CONCEPTO TÉCNICO SOBRE NECESIDAD DE ESTUDIOS DETALLADOS DE AMENAZA Y RIESGO POR FENOMENOS DE REMOCIÓN EN MASA DENTRO DEL TRÁMITE DE LICENCIA URBANÍSTICA	Código:	GPR-FT-10
		Versión:	04
		Fecha de revisión:	21/06/2011

1.1 CONCEPTO TÉCNICO No. CT:	7239
1.2 ÁREA:	Análisis y Mitigación del Riesgo
1.3 COORDINACIÓN:	Estudios y Conceptos Técnico
1.4 REFERENCIA CRUZADA RADICADO FOPAE:	2013ER26412
1.5 RESPUESTA OFICIAL No.	RO-68157

2.1 SOLICITANTE:	Clara Inés Muñeton
2.2 PROYECTO:	Ciudad Bolívar (*)
2.3 LOCALIDAD:	19. Ciudad Bolívar
2.4 UPZ:	69. Ismael Perdomo
2.5 BARRIO O SECTOR CATASTRAL:	San Isidro II
2.6 DIRECCIÓN:	Calle 60A Sur # 77-16 (*)
2.7 CHIP:	AAA0018STZM (*)
2.8 MANZANA CATASTRAL:	86
2.9 PREDIO CATASTRAL:	02
2.10 ÁREA (Ha):	0.009758
2.11 FECHA DE VISITA:	Enero 15 de 2014

Foto 1. Predio en donde se desarrollará el proyecto ubicado en la Calle 60A Sur # 77-16, de la Localidad de Ciudad Bolívar.

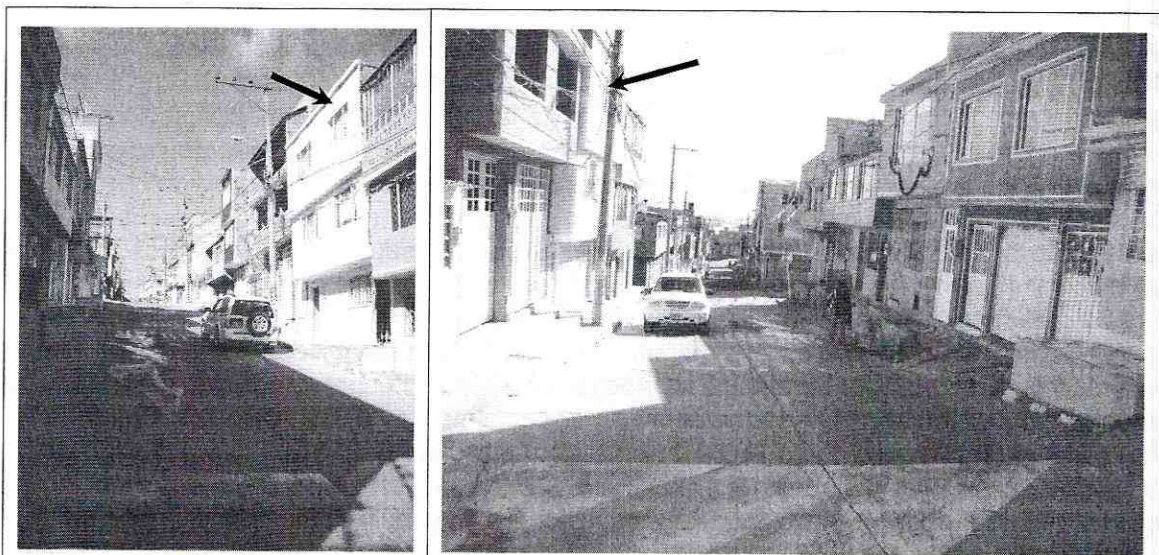
La zona de interés cuenta con un uso de suelo urbano, que corresponde a un sector consolidado con densidad de construcción alta principalmente residencial, en un terreno con pendiente baja, contando con vías principales pavimentadas y sistemas de recolección de aguas lluvias y aguas residuales. En el sector se encuentran edificaciones hasta de tres (3) niveles de altura, las cuales cuentan con varios sistemas estructurales entre los que se destacan mampostería parcialmente confinada y mampostería simple, en el momento de la verificación técnica adelantada, las edificaciones de la zona no evidenciaban daños o patologías que permitan identificar o definir la presencia de procesos de remoción en masa en el área del proyecto (Fotografía 1 y 2).

Con base en la inspección visual realizada al momento de la visita técnica, se identificó que sobre el predio de la Calle 60A Sur # 77-16, de la Localidad de Ciudad Bolívar, se emplaza una edificación de tres (3) niveles, concebida en lo que según la inspección visual podría ser mampostería parcialmente confinada por columnas en concreto, la cual tampoco refleja afectaciones por procesos de remoción en masa de carácter local y/o general, ya que no se encontraron evidencias de ellos en la zona de influencia del proyecto. A pesar de lo anterior, se advierte que cualquier intervención que se realice, debe tener en cuenta la presencia de la infraestructura aledaña, por lo que el responsable del proyecto debe garantizar en todo momento la estabilidad general del lote y su entorno, lo anterior enmarcado en los Artículos 15 y 16 del Decreto 332 de 2004.

Teniendo en cuenta los aspectos observados y evaluados en este concepto técnico, se considera que para la construcción del proyecto ubicado en la Calle 60A Sur # 77-16, de la Localidad de Ciudad Bolívar, **NO SE REQUIERE** adelantar la FASE II del estudio detallado de amenaza y riesgo por remoción en masa, de acuerdo con lo establecido en la Resolución 227 de 2006; por otra parte, esto no exime al constructor del cumplimiento del resto de la normatividad vigente (Norma Sismo Resistente – Código de Construcción – Resolución de Legalización, etc.).
